ANEJO Nº10. COORDINACIÓN ENTRE ORGANISMOS

El objeto del presente anejo es recoger los contactos mantenidos con todos los Organismos, entidades y empresas que pudieren verse afectados por el desarrollo de las obras definidas en el presente "PROYECTO DE CONSTRUCCIÓN REMODELACIÓN TALLERES Y COCHERAS DEL METRO LIGERO EN SUPERFICIE DEL CENTRO DE SEVILLA" con objeto de obtener información acerca de infraestructuras o actuaciones en el ámbito del proyecto, tanto actualmente existentes como previstas, e información acerca del proceso de solicitud y obtención de permisos y autorizaciones que sean necesarias.

Cocheras - Distribución en planta y Sección V5
 Cocheras - Distribución en planta y Sección V5
 CANALIZACIONES CIRCUITOS Y MOTORES SIEMENS EN COCHERAS

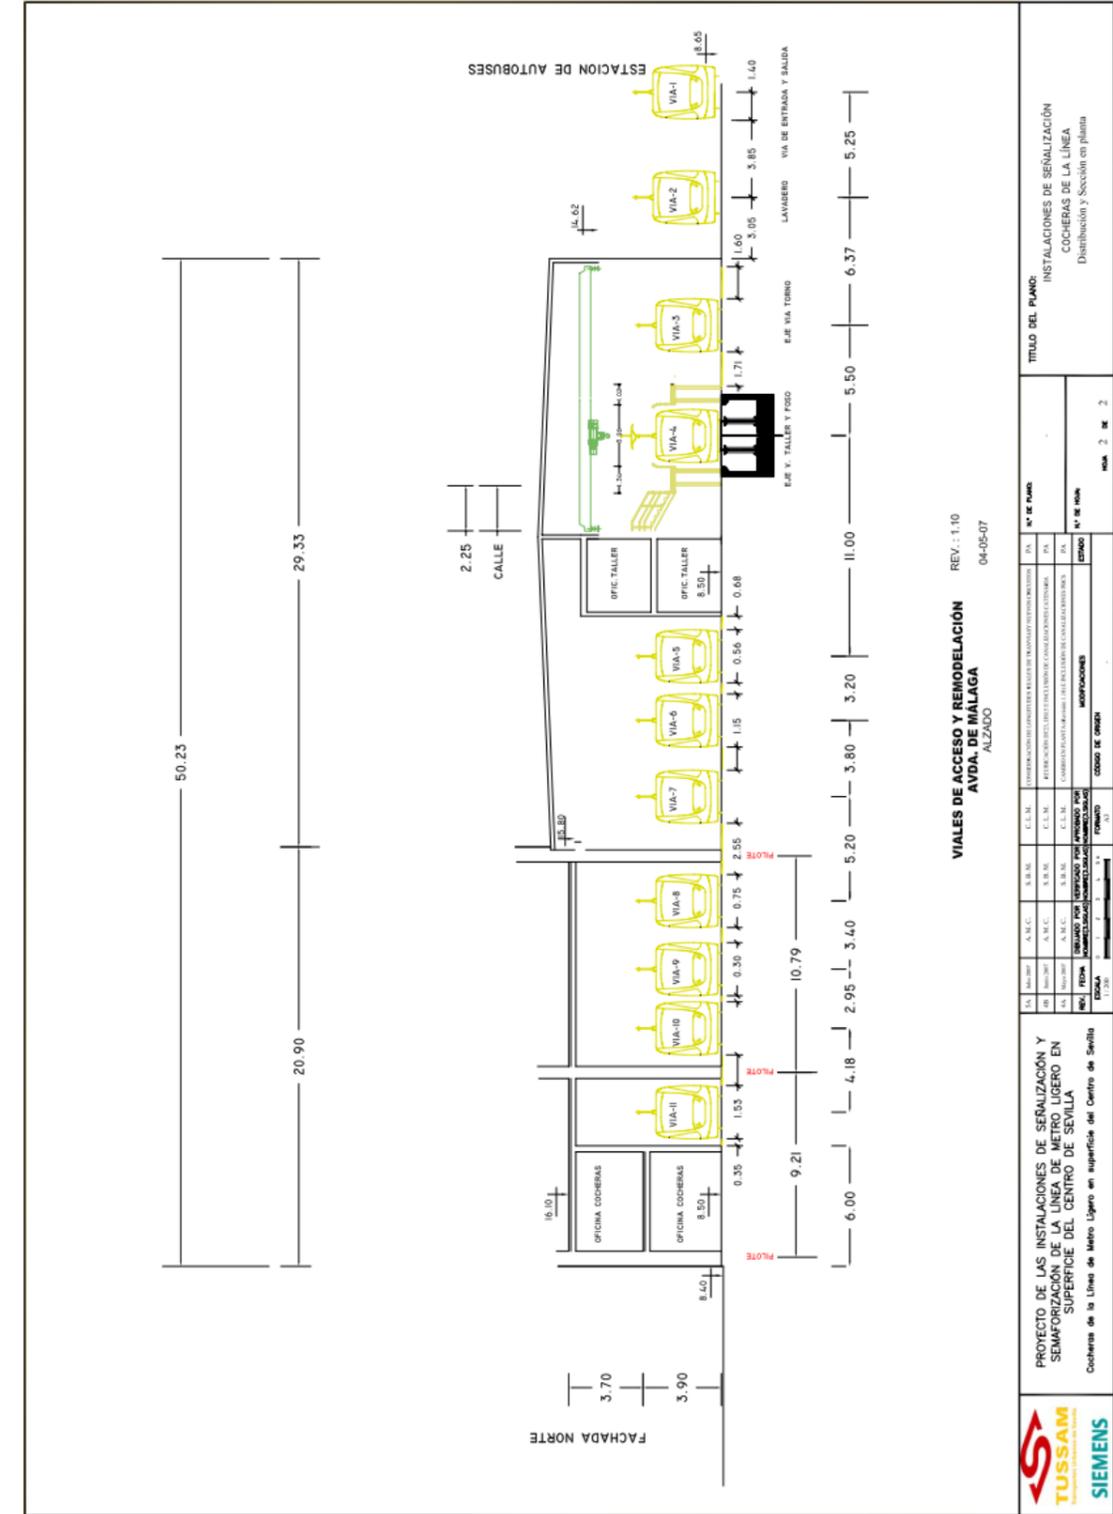
Adjunto plano de CV de cocheras que he encontrado en mis datos.
